改善箇所説明図

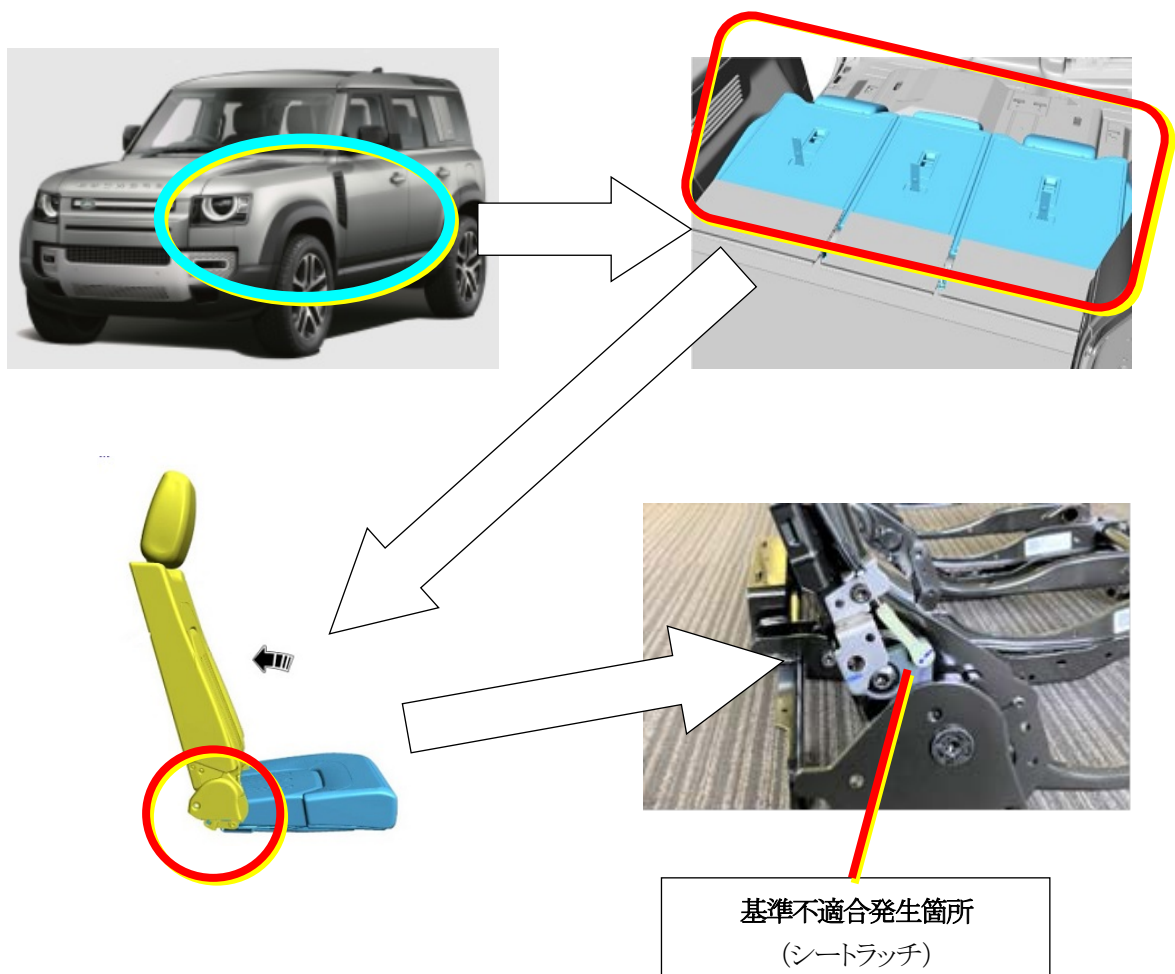
基準不適合発生箇所

3列目シートバックのラッチ部におけるロックプレートについて、作業指示が不適切なため、誤って組付けられたものがある。そのため、シートの固定が不完全な場合があり、衝突時等の急減速が発生するとシートが前方に倒れ、最悪の場合、乗員が負傷するおそれがある。

改善の内容

全車両、3列目シートバックのロック操作を確認し、正しい動作をしない場合はシートフレームを交換する。

識別：助手席ドアのボディ側下部、ドアヒンジボルトに黒ペイントを塗布する。
